Ref: 2016052956

**RAPPORT DE MISE EN SERVICE D'UNE INSTALLATION ELECTRIQUE / CONTRÔLE PÉRIODIQUE****Données générales**

Lieu du contrôle:	Rue de l'Institut 101 , 4670 BLENGNY		
Propriétaire:			
Client:	Certigreen SPRL Fabien Devillers,RUE DE LA VECQUEE 170, 4100 SERAING		
Type de locaux:	Maison	Distributeur d'énergie: /	
Code EAN:	541 44		
Installateur:	/		
N° TVA:	/	ou n° carte ID: /	Émis à: / le /
Agent-visiteur:	Johnny Onclin	Date du contrôle: 01/06/2016

### Schéma d'implantation simplifié (< 01/10/1981) ou photo de l'installation électrique (> ou < 01/10/1981)

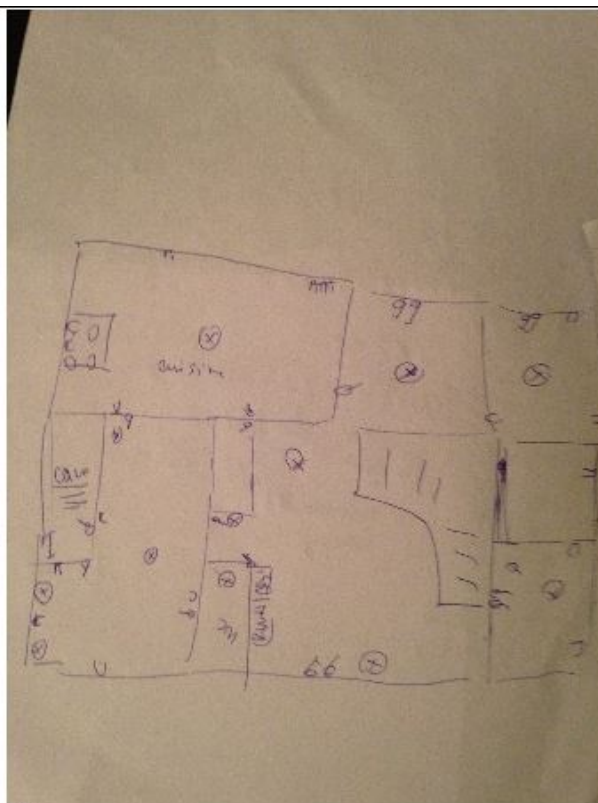
8.17 COFFRET
